三島駅南口周辺開発 地下水対策検討委員会

第7回委員会

-三島駅南口東街区市街地再開発
事業の進捗状況等について-

令和3年7月19日(月)

図：地下水モニタリング候補地

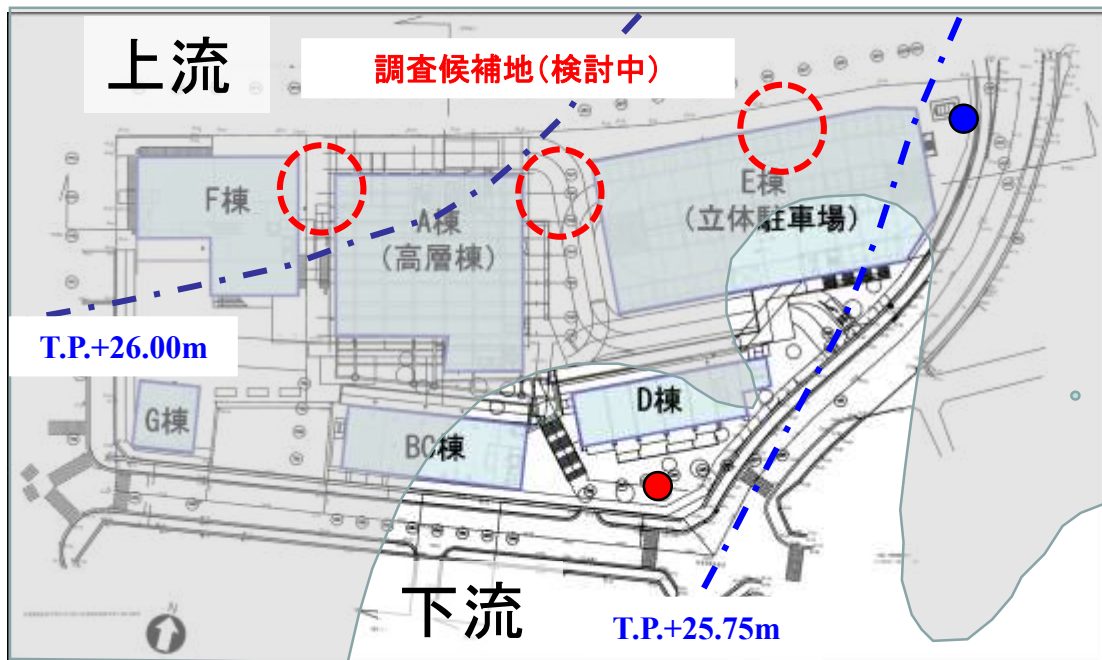
(1) モニタリング計画案について

- ・ 工事前～工事後のモニタリング計画
- ・ 工事前の調査結果等を踏まえて、**詳細なモニタリング計画を確認**

- ・ 地下水モニタリング地点は、地下水の流れに対し、構造物の上流・下流側で実施予定
- ・ 地下水モニタリング調査候補地は、下図のとおり検討中
- ・ 地下水モニタリング井戸を変更する場合、新設・既存井戸の併設期間を設けることを検討

図: 親杭横矢板壁イメージ(事業者提案書より)

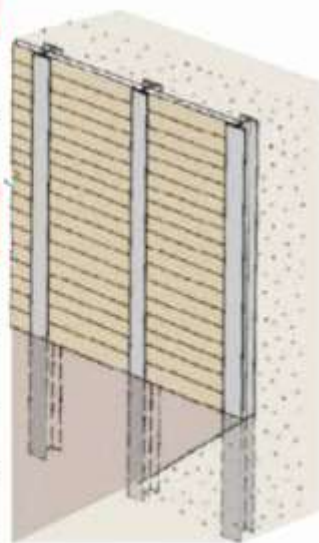
(2) 親杭横矢板壁の深さについて

- ・ 地下の掘削に際し、親杭横矢板壁を採用予定
- ・ 工事中的影響の程度は、地下水位・掘削深さ・親杭横矢板壁深さに関係することになるため、**工事前の調査結果等を踏まえて深さを確認**

- ・ 山留め工法として親杭横矢板壁を採用予定であるが、今後の地盤調査結果や施工業者(未決定)からの提案を受け、工法について決定

図：設置する通水口のイメージ(事業者提案書に加筆)

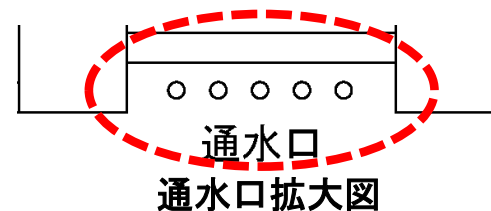
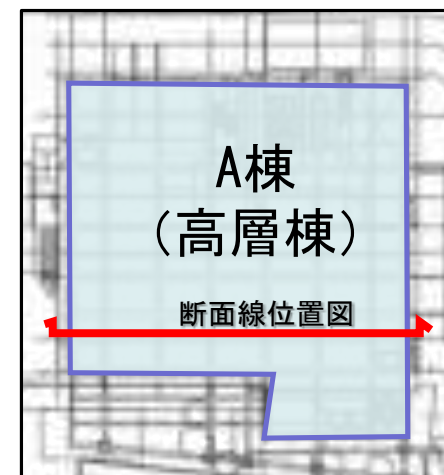
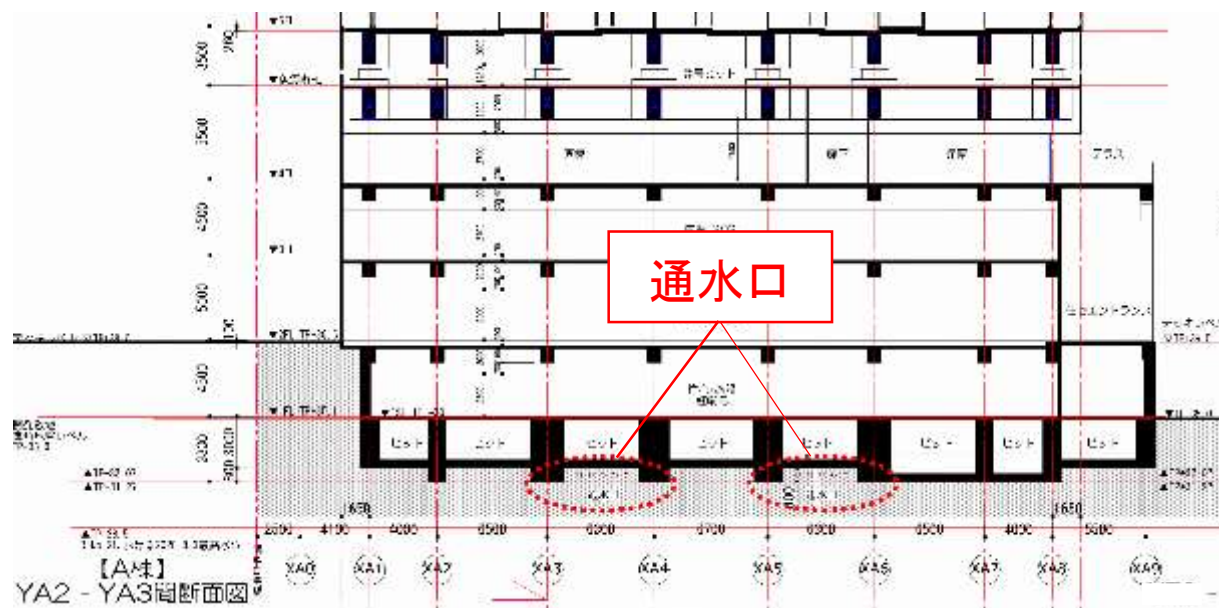
(3) 通水口の構造について

- 地下水の流れを分断しないように、A棟、BC棟に通水口を設置予定
- 追加の地盤調査等を踏まえて、通水口の構造(設置間隔を含む)を確認

- 提案時の考えのとおり、万が一の地下水位上昇に備え、通水口の設置を計画
- 通水口の形状や位置については施設規模を踏まえ今後検討

図: 新築建物断面図

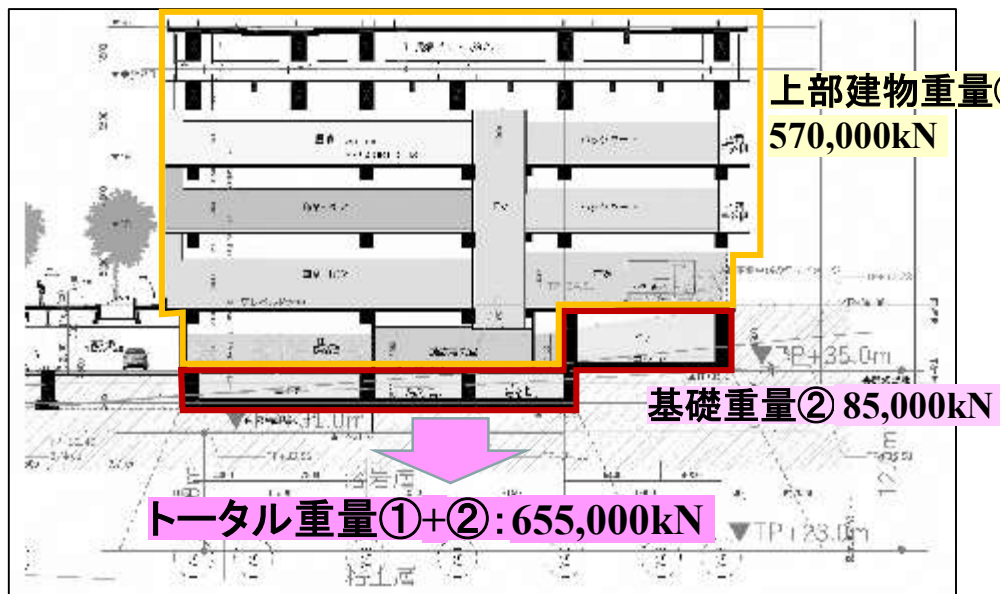
③ 地盤接地圧の算定

- 上部建物重量① : 570,000kN
- 基礎重量② : 85,000kN
- トータル重量①+② : 655,000kN
- 建物の底板面積 : 1,585m² (基礎底面水平投影面積)
- 建物の接地圧 :
平均 $655,000\text{kN} / 1,585\text{m}^2 = 413\text{kN/m}^2 \Rightarrow 500\text{kN/m}^2$

図：新築建物断面図

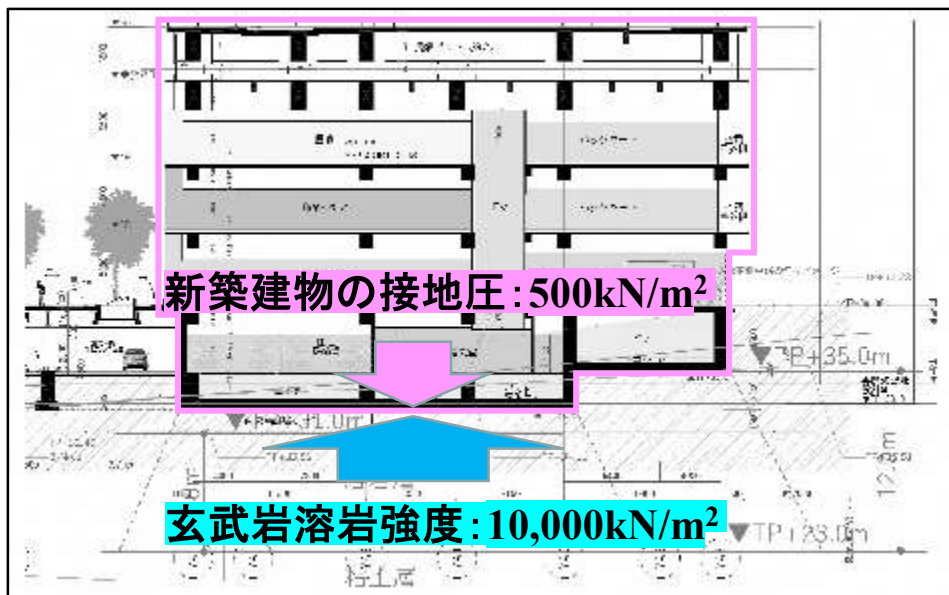
- 孔質部の玄武岩質溶岩強度 ($10,000\text{kN/m}^2$) は、概略接地圧 (500kN/m^2) より大きい。

⇒ 新築建物の接地圧は、玄武岩溶岩強度より小さいことを確認した。

図: 新築建物断面図

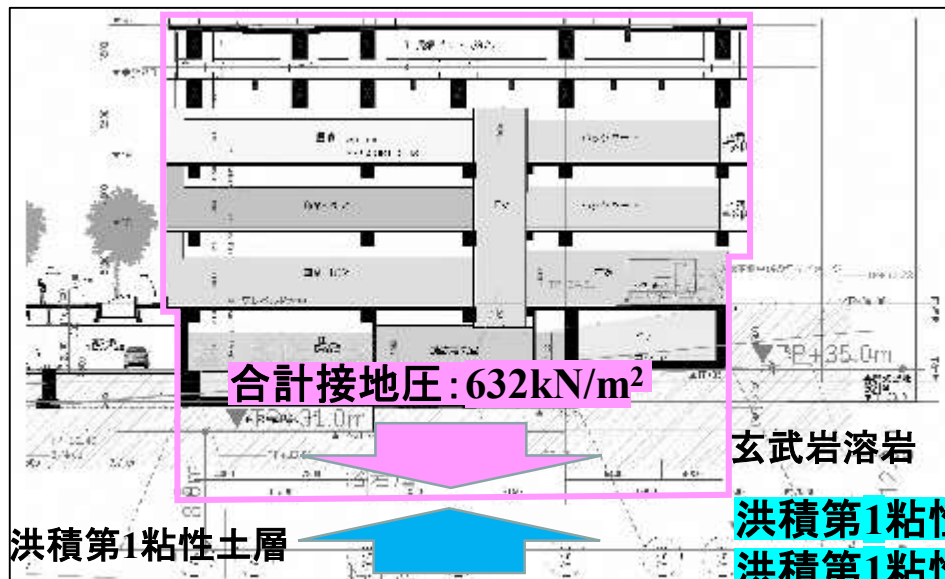
- 洪積第1粘性土層の地盤耐力 (716.5kN/m^2) は、概略接地圧 (632kN/m^2) より大きい。
- 洪積第1粘性土層の圧密降伏耐力 ($1,058.2\text{kN/m}^2$) は、概略接地圧 (632kN/m^2) より大きい。

⇒ 新築建物と玄武岩溶岩の合計接地圧は、
洪積第1粘性土層の地盤耐力と圧密降伏応力より
小さいことを確認した。
